Progetto: Progetto per la realizzazione di un impianto agrivoltaico denominato "Marrubiu" di potenza pari a 57,60 MWp e delle relative opere di connessione alla RTN, da realizzarsi nei Comuni di Marrubiu, Santa Giusta, Palmas Arborea e Oristano (OR)

Procedura: Valutazione Impatto Ambientale (PNIEC-PNRR)

Codice Procedura: 12858

OSSERVAZIONI

Figura 4 Stralcio tabella 37, All. D, D.G.R. 59/90 del 27/11/2020

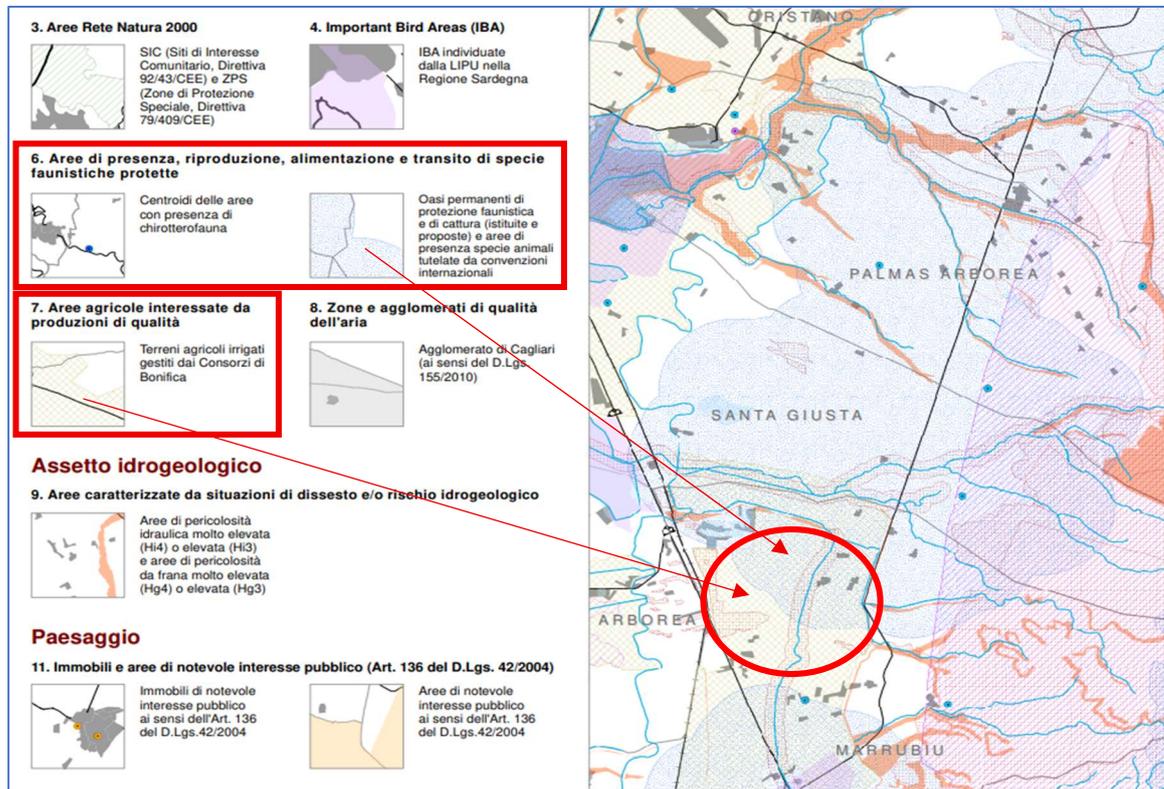
- 11) Ma è a pag. 48 che emerge l'ostacolo normativo attualmente più imponente, nella **"Delibera della Giunta Regionale N. 59/90 del 27.11.2020 - "Individuazione delle aree non idonee all'installazione di impianti alimentati da fonti energetiche rinnovabili."** Dunque il legislatore a livello regionale ha già portato a termine un primo grande impegno, delimitando a livello cartografico le aree non idonee: se tali aree non sono idonee (per differenti motivi) per gli impianti fotovoltaici classici (a terra) non si vede per quale motivo dovrebbero esserlo per gli impianti agrivoltaici!

È proprio in questo documento che, all'allegato D, al confine tra le Tabelle 36 e 37, che emerge la contemporanea inidoneità legata alla presenza di **"Aree agricole interessate da produzioni di qualità con terreni agricoli irrigati, gestiti da consorzi di bonifica"** e **"Aree di presenza, riproduzione, alimentazione e transito di specie faunistiche protette, Oasi permanenti di protezione faunistica e di cattura (istituite e proposte) e aree di presenza specie animali tutelate da convenzioni internazionali"**, che comportano la necessità di un totale rigetto della proposta progettuale in vigore della Delibera 59/90 del 2020.

Figura 5 Fonte Relazione faunistica, stralcio pag. 18

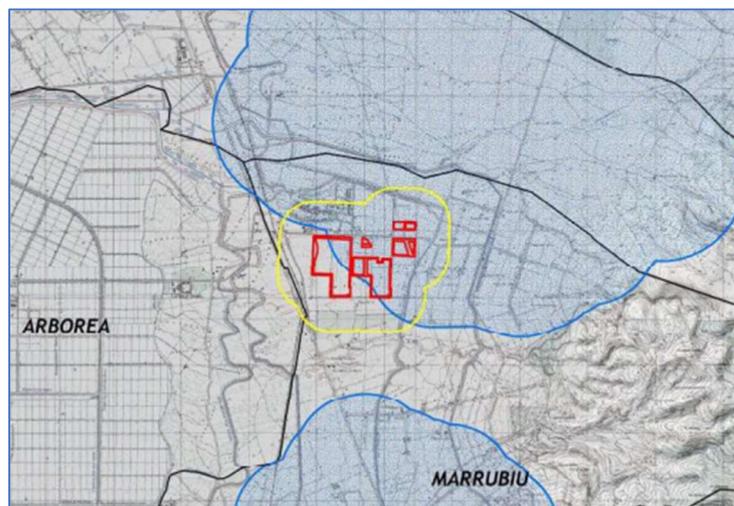
Correttamente il dato è riportato a pag. 14 della relazione faunistica: "4.4 D.G.R. n.59/90 del 27.11.2020 – individuazione delle aree non idonee all'istallazione di impianti alimentati da fonti energetiche rinnovabili. **Le superfici lorde individuate per la realizzazione dell'impianto fotovoltaico ricadono pressoché totalmente all'interno di "aree non idonee" classificate come zone d'importanza faunistica richiamate dalla norma di cui sopra.**" Dunque lo stesso proponente ne è consapevole.

Figura 8 Fonte Elaborato AV_16, Area di impianto, ingombri e distanze per attività agronomiche

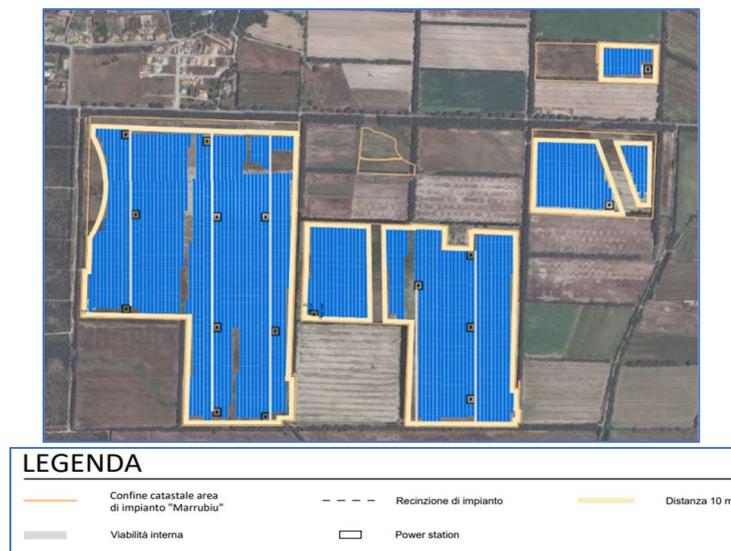
- 16) La dichiarazione dell'agronomo di pag. 11: "Il progetto dell'impianto agrivoltaico di Marrubiu sarà realizzato su un terreno a destinazione agricola e sarà classificato come impianto di tipo 2. Ciò implica che le coltivazioni saranno effettuate tra le file dei moduli fotovoltaici e non al di sotto di essi. Di conseguenza, non è previsto l'uso degli incentivi stabiliti dal Decreto del Ministero dell'Ambiente e della Sicurezza Energetica", evidenzia che, come già detto, la superficie coltivabile diminuisce notevolmente rispetto alla condizione attuale.

- a) la fascia di protezione perimetrale (segnata in giallino in figura 8 e 9) si estende per dieci metri di larghezza (e sarà inerbita con prato polifita e non con le coltivazioni, come riportato a pag. 67);
- b) non è possibile coltivare nelle aree dedicate alla viabilità interna (segnate in grigio chiaro), mentre è certamente necessario lasciare la giusta distanza dalla recinzione dell'impianto (a garanzia di stabilità della stessa, proporzionalmente alla profondità delle lavorazioni),

è evidente che l'equazione proposta a pag. 7 non appare essere rispettata, **dunque decade il primo requisito di legge (Requisito A) così declinato:**

Figura 15 Fonte ARPA Sardegna, Carta Bioclimatica"

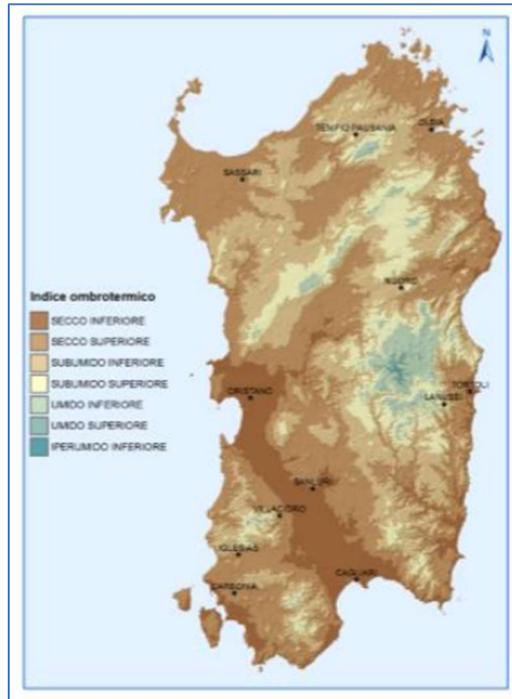
Di seguito si riporta lo "stralcio della Carta Bioclimatica della Sardegna con l'individuazione del sito oggetto di intervento": vale la pena di sottolineare che per la carta bioclimatica della Sardegna, "**secco inferiore**" indica un'informazione riguardante lo stato della disponibilità idrica del territorio delle diverse aree della Sardegna e l'area oggetto dell'intervento insiste in un contesto **PROPRIO SECCO**, ovvero **IL PIU' SECCO DELLA SARDEGNA!**

Figura 16 Fonte Elaborato AV_20, Dettagli costruttivi

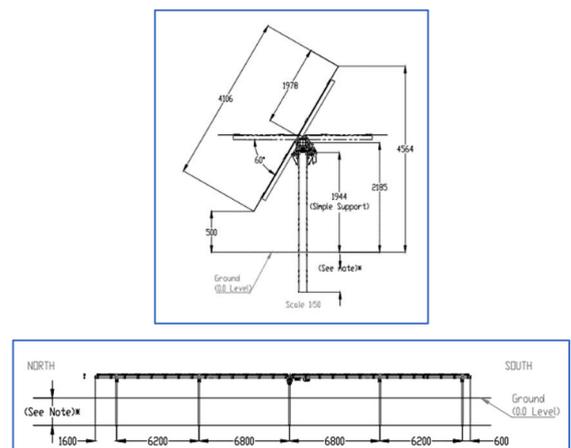
- 20) A pag. 25 vengono descritte le caratteristiche pedologiche dell'area e, senza scendere troppo nel particolare (anche se l'argomento mi appassiona), si riporta che: "... La tessitura varia in genere da franco-sabbiosa a franco-sabbiosa-argillosa in superficie, da franco-sabbiosa-argillosa ad argillosa in profondità; la struttura va da poliedrica angolare a subangolare; i terreni sono profondi, permeabili, caratterizzati da moderata erodibilità, si riscontra assenza di carbonati; la reazione in genere è subacida o acida, con scarsa sostanza organica, medio-bassa capacità di scambio cationico; si tratta di terreni per lo più saturi" ed ancora: "Sempre secondo la Carta dei Suoli della Sardegna, questi suoli sono classificati nella III-IV classe di capacità d'uso. Questi suoli sono caratterizzati da alcune limitazioni che possono influire negativamente nelle fasi colturali ed in particolare eccesso di scheletro, lento drenaggio generale, moderato pericolo di erosione". Le limitazioni citate, legate a scheletro eccessivo, lento drenaggio e moderato pericolo di erosione mettono in luce le condizioni agricole operative che fino ad oggi non hanno generato particolari problemi, se si tratta di poderi di alcuni ettari di estensione, con piena libertà di manovra, senza alcuna limitazione in caso di generazione di polveri, periodi siccitosi o eventuale affondamento dei mezzi per eccesso di acqua nel terreno. Il discorso cambia radicalmente se le superfici da coltivare sono costituite da strisce di terra lunghe centinaia di metri ma larghe solo circa cinque metri (fiancheggiate da pannelli fotovoltaici con motore inseguitore, sostenuti su pali in acciaio senza basamento in cls, ma esclusivamente infissi al suolo). L'esecuzione delle lavorazioni in terreni con questa configurazione richiede un connubio di grande potenza disponibile, grande capacità del mezzo agricolo di procedere in linea retta sull'intero sviluppo delle file, ridotte emissioni polverulente (a tutela dell'impianto eventualmente installato), limitate vibrazioni emesse in lavorazione (a tutela della taratura degli organi elettromeccanici che permettono la rotazione dei pannelli) ed elevate competenze dell'operatore in caso di cedimento del suolo. Il tutto si traduce in velocità di esecuzione molto inferiori alle lavorazioni a campo aperto.

Ne consegue che, considerata la tipologia geo pedologica dominante sopra riportata, le lavorazioni di preparazione delle colture dovrebbero essere preferibilmente eseguite in condizioni di "tempera", cioè la giusta condizione congiunturale tra adesività e tenacità dei suoli: il grafico varia leggermente per suoli sabbiosi

Figura 22 Fonte Relazione agronomica, pag53

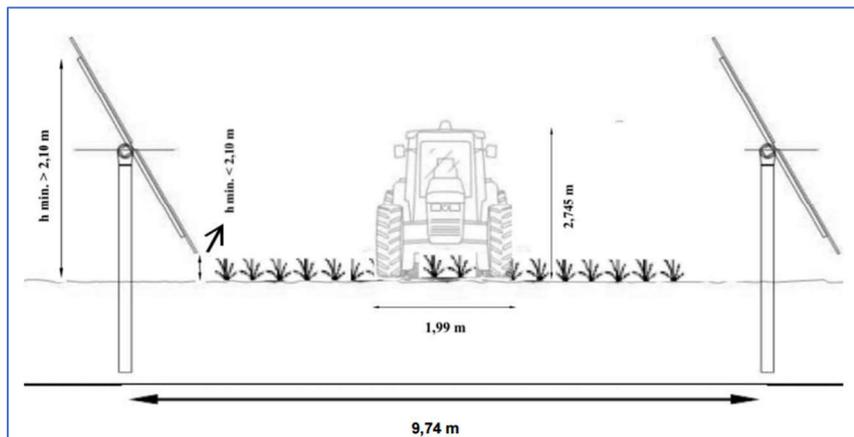
I dati proposti dall' Ing. Zema nel suo Corso di Idraulica agraria ed impianti irrigui, della Facoltà di Agraria della Calabria, mostrano i valori di pressione, la portata, l'intensità di aspersione e la gittata, intesa come distanza tra l'irrigatore (dinamico o rotante) e il punto di arrivo del getto d'acqua. Escludendo quelli a bassissima pressione (riferiti ad ala perforata, quindi non al rotolone), la gittata degli altri sistemi (a pressione di funzionamento) varia tra i 6m ed i 20m. questo significa che, facendo viaggiare il carrello porta irrigatore al

centro dell'interfila, nella migliore delle ipotesi i pannelli fotovoltaici fungerebbero da copertura inclinata e sgronderebbero gran parte dell'acqua in prossimità del palo di sostegno del tracker. La distribuzione dell'acqua sarebbe assolutamente disomogenea.
